INAIL - 60202 12/01/2015. C000252

Oggetto: Richiesta di chiarimento riguardo all'applicazione della Raccolta R in riferimento alla somma delle potenze dei generatori di un impianto centrale di riscaldamento definito nel Cap. R.1.A punto 2.

**Oggetto: Richiesta di chiarimento riguardo all'applicazione della raccolta R in riferimento alla somma delle potenze dei generatori in un impianto centrale di riscaldamento definito nel cap. R.1.A punto 2**

- A. **Scambiatore a piastre** come riportato nello schema sottostante (si intende analogo lo schema di impianto a vaso chiuso)

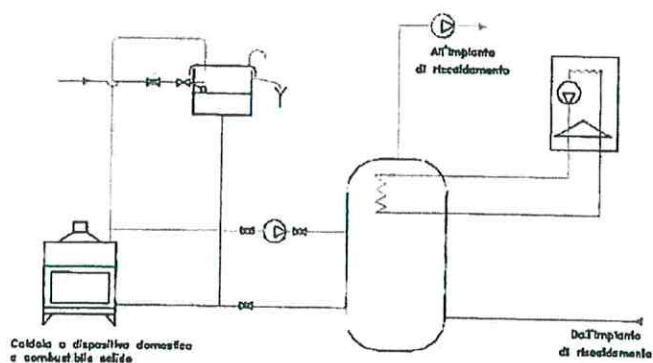
Quali delle seguenti tipologie di dispositivi costituisce barriera idraulica e pertanto possono essere ammessi perché non comportano la somma delle potenze ai focolari:

Le tipologie rientranti nel chiarimento di cui alla nota 2974 del 19/04/2011 sono quelle ricadenti negli schemi A), B) e C) della nota AIEL prot. 31/14 del 16/10/12.

In proposito si specifica che le diverse tipologie idrauliche rappresentate possono essere sempre ammesse nel rispetto dei requisiti della Raccolta R.

**C. Accumulo inerziale a doppio serpentino (si intende analogo lo schema di impianto a vaso chiuso)**

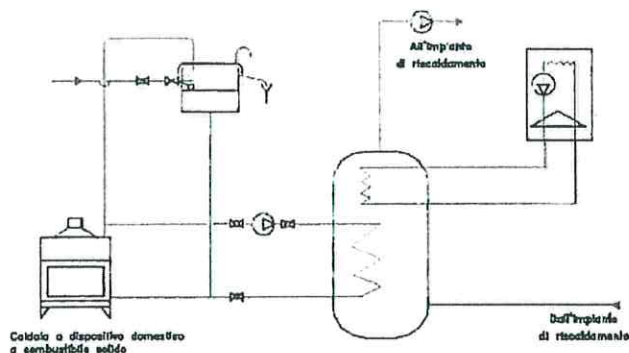
- B. **Accumulo inerziale con un serpentino** (si intende analogo lo schema di impianto a vaso chiuso)

- A. **Centralina elettronica** come indicato nello schema seguente, che controlla i comandi di richiesta dell'impianto e/o l'alimentazione elettrica dei generatori e ne esclude il funzionamento contemporaneo.

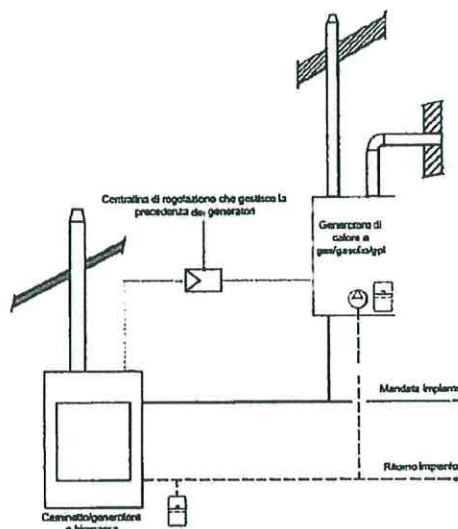
Considerato il progresso tecnologico avvenuto sui sistemi di regolazione, oltre allo scambiatore di calore, possono essere ammesse altre soluzioni tecniche di natura **non idraulica** come per esempio quelle sotto elencate?

Si fa presente che la nota 2974 del 19/04/2011 si riferisce solo alla separazione di natura idraulica dei fluidi termovettori e non affronta altre metodologie di separazione.
